CENTRALE PHOTOVOLTAÏQUE DE COSNE-SUR-LOIRE

**MÉMOIRE DU MAÎTRE D'OUVRAGE EN RÉPONSE À L'AVIS DE LA
MISSION REGIONALE D'AUTORITÉ ENVIRONNEMENTALE**

Octobre 2020

Tracé prévisionnel du raccordement au regard des enjeux environnementaux

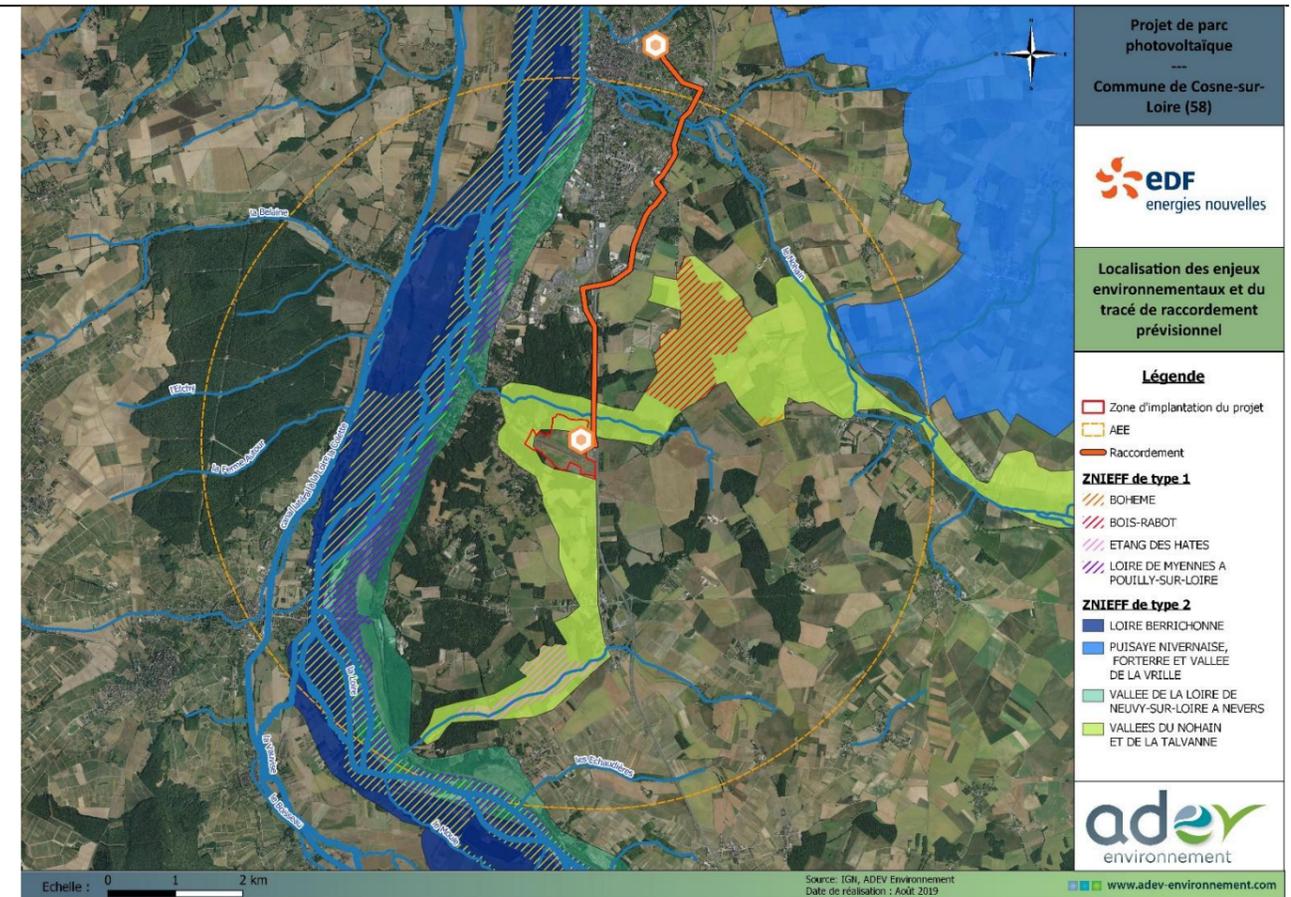
La MRAe recommande d'apporter des éléments sur l'engagement du Maître d'Ouvrage à s'assurer d'une analyse fine des effets du raccordement - qui est une composante du projet conformément aux dispositions de l'article R.122-5 du code de l'environnement - et le cas échéant, de la mise en place de mesures ERC adaptées

Le Maître d'Ouvrage rappelle qu'à ce stade du projet, aucune demande de Proposition Technique et Financière (PTF) pour le raccordement n'a été formulé auprès d'ENEDIS, qui reste responsable du tracé et du mode opératoire du raccordement. Elle sera demandée lors de la délivrance du permis de construire qui est une pièce obligatoire pour faire la demande auprès d'ENEDIS.

De manière systématique, les routes et chemins seront utilisés en priorité et le raccordement s'effectuera en souterrain le long des voies. Ci-après une carte illustrant le tracé de ce raccordement prévisionnel tel que illustré p 27 de l'étude d'impact :

- Le tracé prévisionnel du raccordement est situé le long de l'emprise des routes départementales, les incidences sur le milieu naturel et les ZNIEFF (ZNIEFF 2 Vallées du Nohain et de la Talvanne interceptée) sont donc négligeables

- Le raccordement suivra les voies de circulation qui elles-mêmes enjambent les cours d'eau (voir carte qui suit) par des ponts existants. Le passage par encorbellement (possible, voir photos ci-dessous des ponts franchissant les cours d'eau) sera privilégié pour le passage des câbles, et induira une incidence nulle sur l'enjeu écologique lié aux cours d'eau

Les mesures d'évitement (encorbellement privilégié) et les mesures de réduction (passage du raccordement le long de l'emprise des routes) appliquées par le Maître d'Ouvrage ENEDIS lors des travaux de raccordement limitent l'incidence du tracé prévisionnel sur l'environnement et sur le milieu naturel. Par ailleurs l'incidence du raccordement sur le milieu humain est faible dans la mesure où les travaux de raccordement sont courts dans le temps et localisés.

Figure 1 : Contribution analysis on St Pargoire Power plant

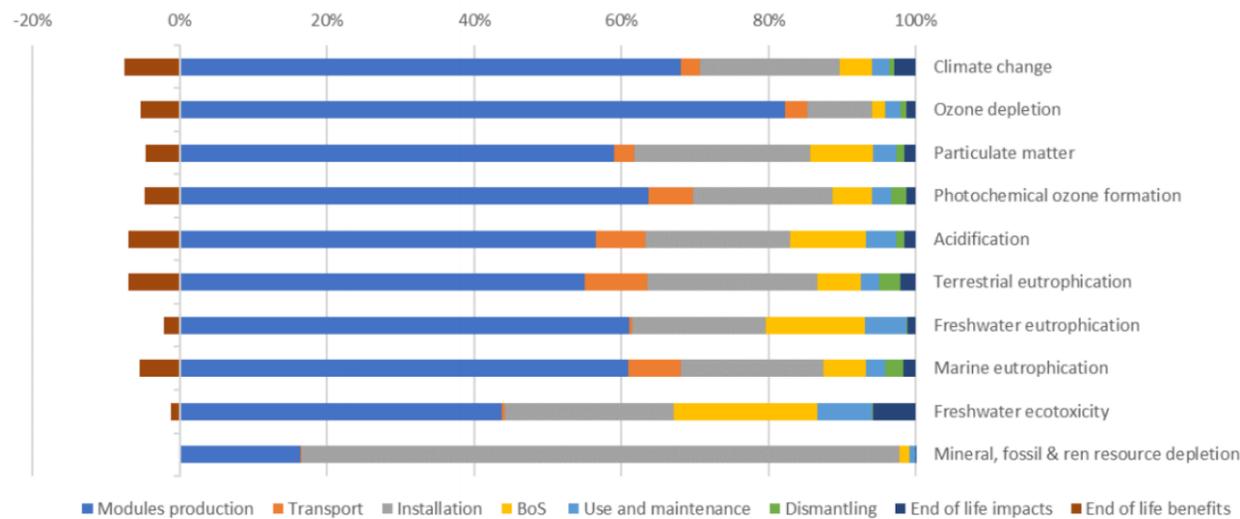
Le projet de parc photovoltaïque participe à l'atteinte des objectifs fixés en matière de production d'énergie renouvelable et de limitation des émissions de gaz à effet de serre (GES) ; l'ensemble des paramètres (fabrication, transport, chantier, maintenance, démantèlement) doit cependant être pris en compte dans le bilan GES, en se fondant notamment sur l'analyse du cycle de vie des panneaux

Aucune analyse de cycle de vie précise n'a été réalisée pour ce projet. Néanmoins, à titre de comparaison, EDF Renouvelables a travaillé en partenariat avec le cabinet de consulting I Care & Consult sur une analyse de cycle de vie complète d'une de ses centrales solaires située à Saint Pargoire dans l'Hérault (34) mise en service en 2018 et d'une puissance de 11 MWc. Le rapport a été rendu en mai 2020 dont voici le résumé :

L'étude conclut sur un impact environnemental très faible estimé à 20,2 gCO₂éq / kWh et la contribution des différents paramètres étudiés est illustré sur le schéma suivant :

Cet impact est plus faible que celui que l'on retrouve dans la littérature estimé entre 35 et 85gCO₂éq /kWh notamment grâce au facteur de charge élevé pour la centrale solaire de Saint Pargoire mais aussi dû à la faible teneur en CO₂ des modules qui s'explique par l'utilisation d'un silicium hautement recyclé.

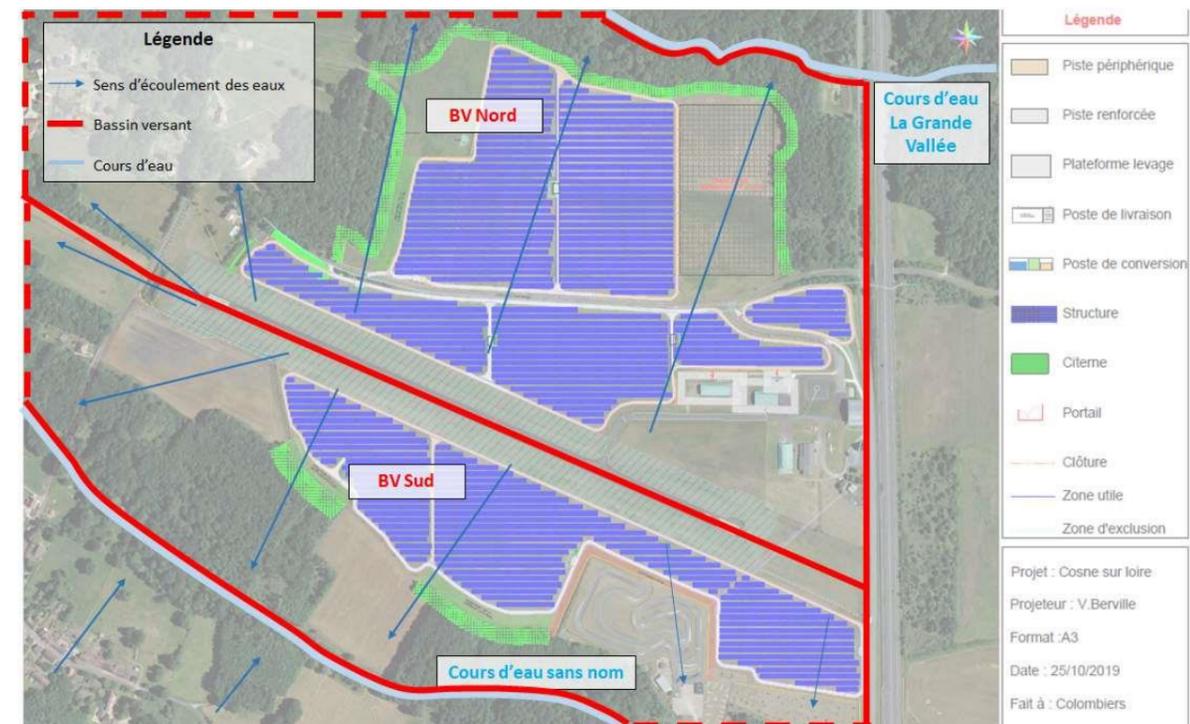
La MRAe recommande d'apporter des précisions quant à la détermination et au fonctionnement (alimentation) de la petite zone humide inventoriée, d'approfondir les impacts des aménagements sur ce fonctionnement, d'adapter les mesures ERC en conséquence et de prévoir une mesure relative à la gestion ultérieure de cette zone humide pour en garantir sa préservation à long terme.

Le Maître d'Ouvrage rappelle que la **caractérisation de la zone humide** est décrite à la partie G.C p 43 de l'étude d'impact. Aussi, cette caractérisation s'appuie sur un travail réalisé en deux étapes :

Pour rappel voici la carte, disponible p 44 de l'étude d'impact, indiquant la localisation des sondages pédologiques qui ont été effectués :

La conclusion de ce travail est décrite p 102 de l'étude d'impact « Sur le site de Cosne-sur-Loire, **un seul habitat caractéristique de zone humide a été inventorié** au sens de la loi du 24 Juillet 2019, précisant un retour au caractère alternatif des critères évoqués par l'article L. 211-1 du Code de l'environnement (critères pédologique et floristique). En termes d'habitat, il s'agit d'une prairie à Jonc acutiflore d'environ 0,4 ha. L'investigation pédologique réalisée sur les parcelles a permis de confirmer la caractérisation humide de cet habitat » Cette zone est représentée par le petit rectangle vert avec le point rouge sur la carte qui précède.
